# TECHNISCHE INFORMATION NR. SI20-007

## SERVICE INFORMATION NO. SI20-007

ATA Code: 79-00  
Ölpumpenbefestigungsschrauben

## CHECKING OF OIL PUMP ATTACHMENT SCREW FOR ROTAX® ENGINE TYPE 912 A (SERIE) SB-912-034

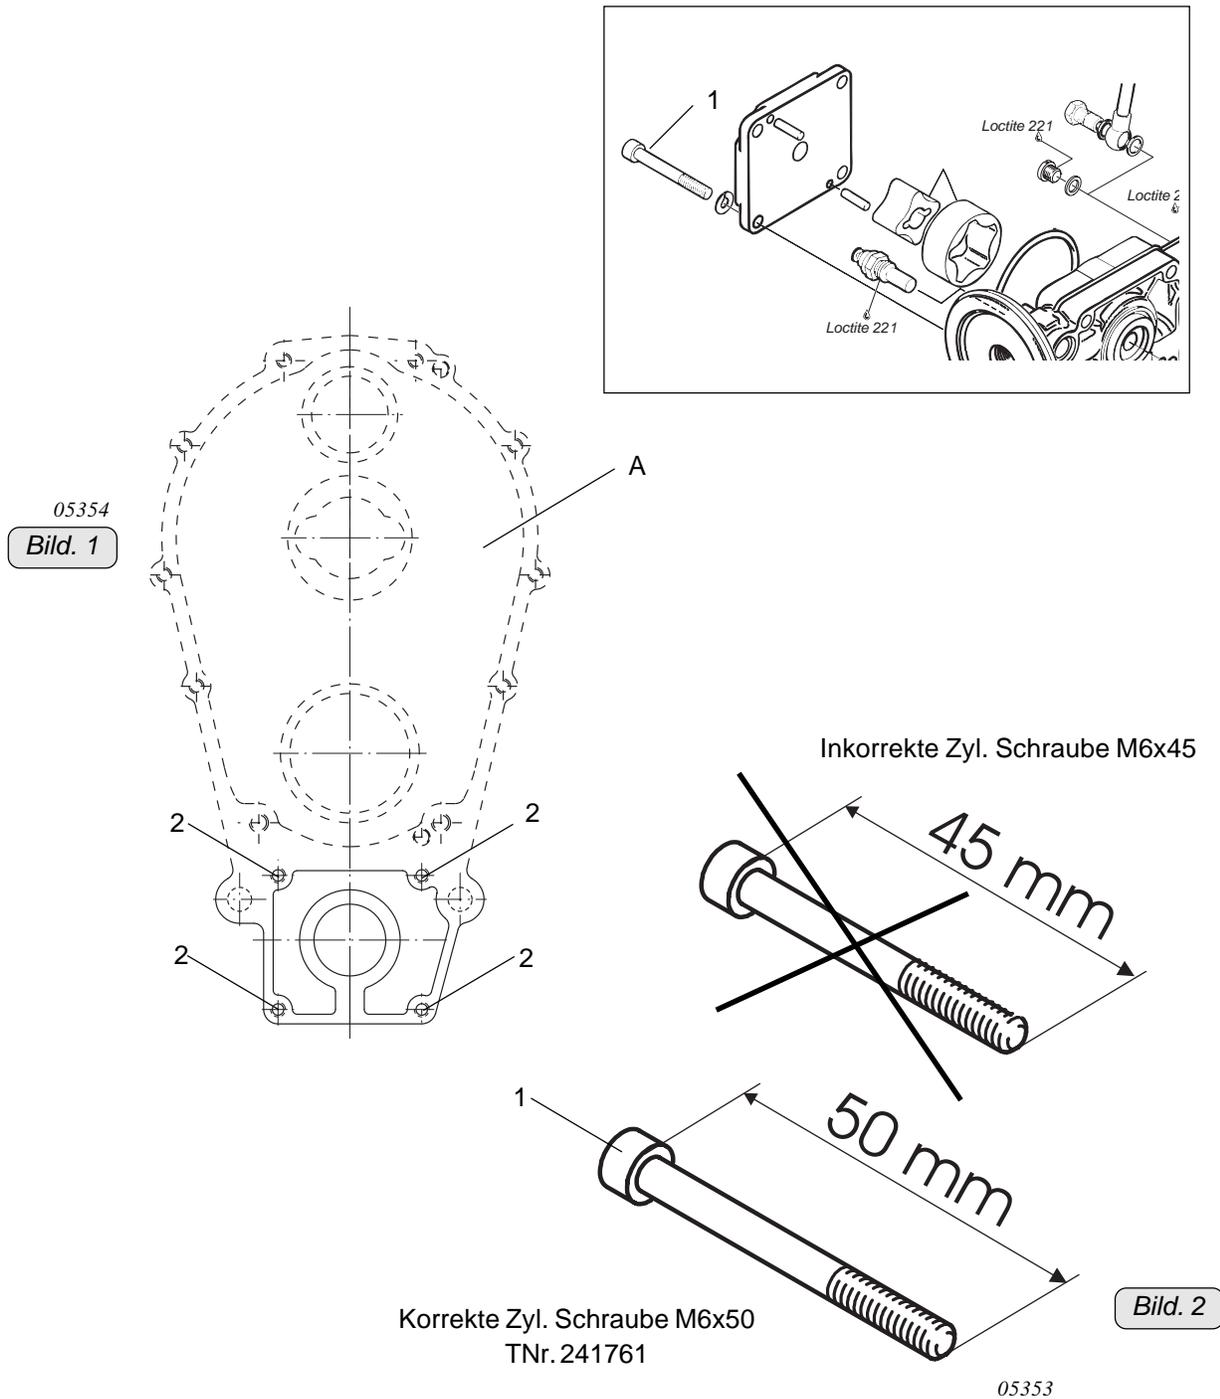
Beim Ölpumpensatz TNr. 889590 wurden anstatt der Zyl. Schrauben M6x50 TNr. 241761, Zyl. Schrauben M6x45 hinzugefügt.

- 4 Zyl. Schrauben (1) entfernen und die Schraubenlänge ermitteln. Bei einer Schraubenlänge von 50 mm sind diese gemäß Wartungshandbuch wieder zu montieren. Falls eine Abweichung der Länge vorliegt ist wie folgt vorzugehen.
- Ölpumpe kpl. demontieren.
- Reinigung aller 4 Innengewinde M6 (2) am Kurbelgehäuse (A) und Sichtkontrolle auf Beschädigung.

■ **ACHTUNG:** Die Schraubenlänge der Ölpumpenbefestigung kontrollieren (siehe dazu Bild 2).

- Falls eine Beschädigung der Gewindegänge (2) am Kurbelgehäuse festgestellt wurde, können dies mittels Gewindeeinsätze von Heli Coil<sup>®</sup> oder gleichwertige repariert werden.

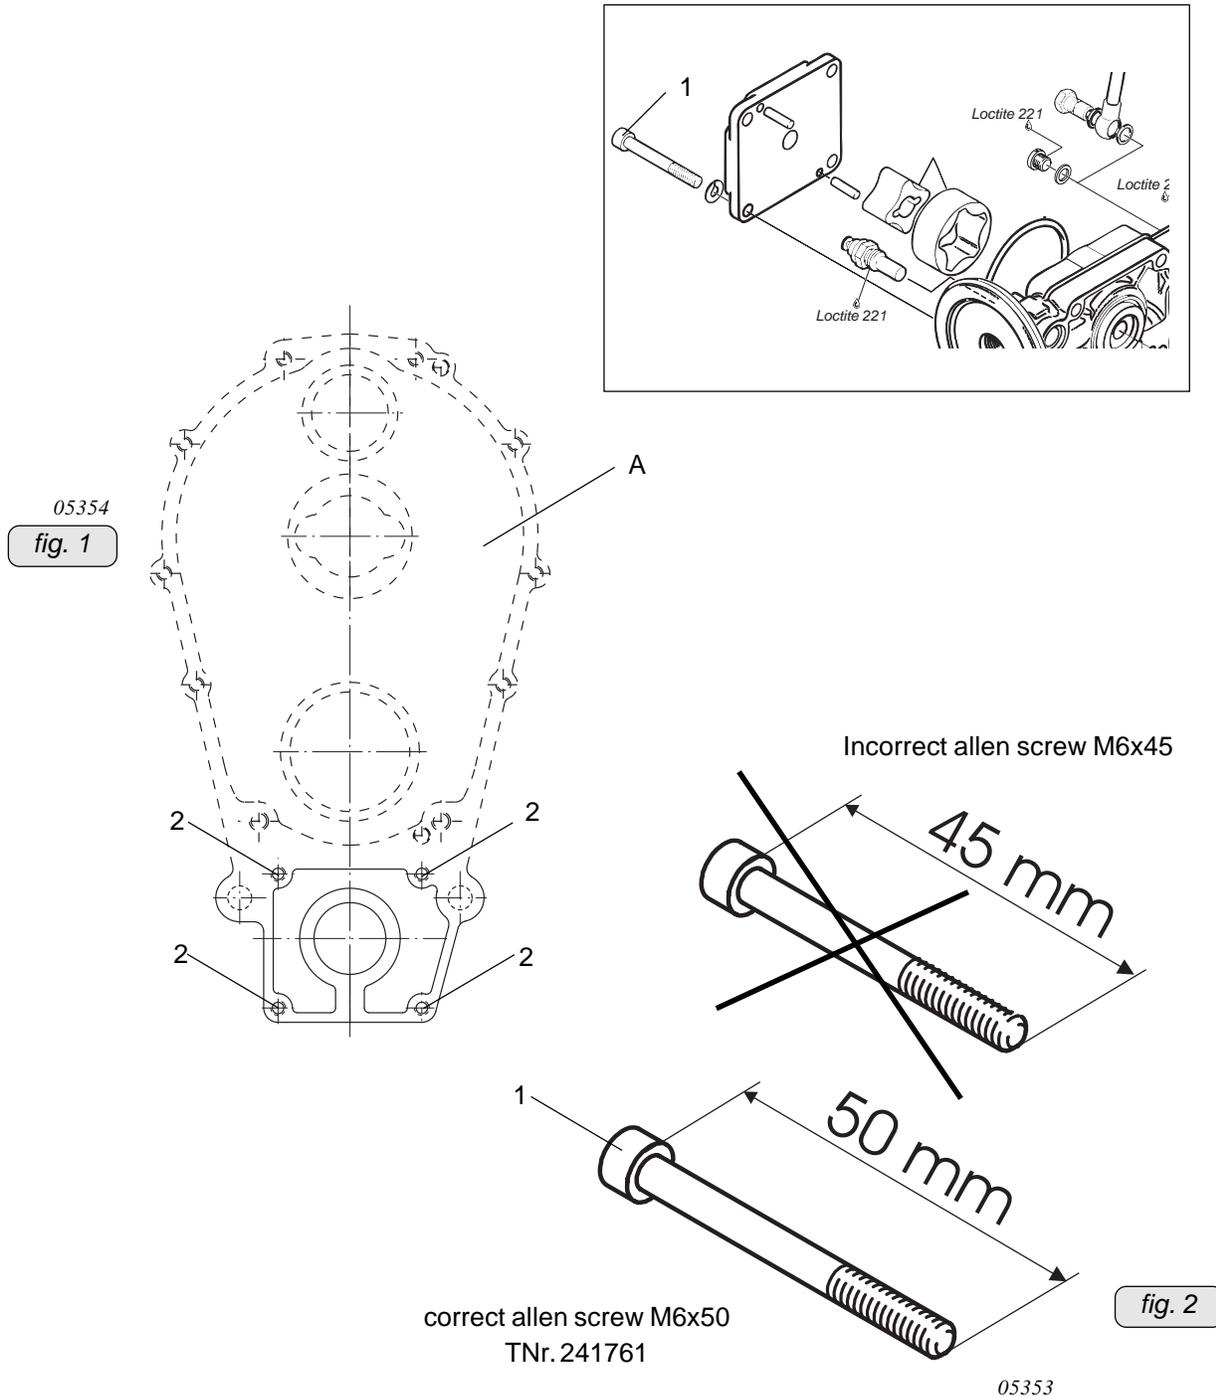
Allen screws M6x45 instead of machine allen screw M6x50 part no. 241761 were added to oil pump assembly part no. 889590.

- Remove 4 allen screws (1) and determine screw length. Screws of 50 mm length re-fit according to the Maintenance Manual. At a deviation in length, carry out the following.
- Remove the oil pump assy.
- Clean all 4 internal threads M6 (2) on crankcase (A); and inspect for damage.

■ **CAUTION:** Check screw length of oil pump attachment (see fig.2)

- If the threads (2) on the crankcase should be found damaged, then repair them by means of threaded inserts from Heli Coil® or equivalent.
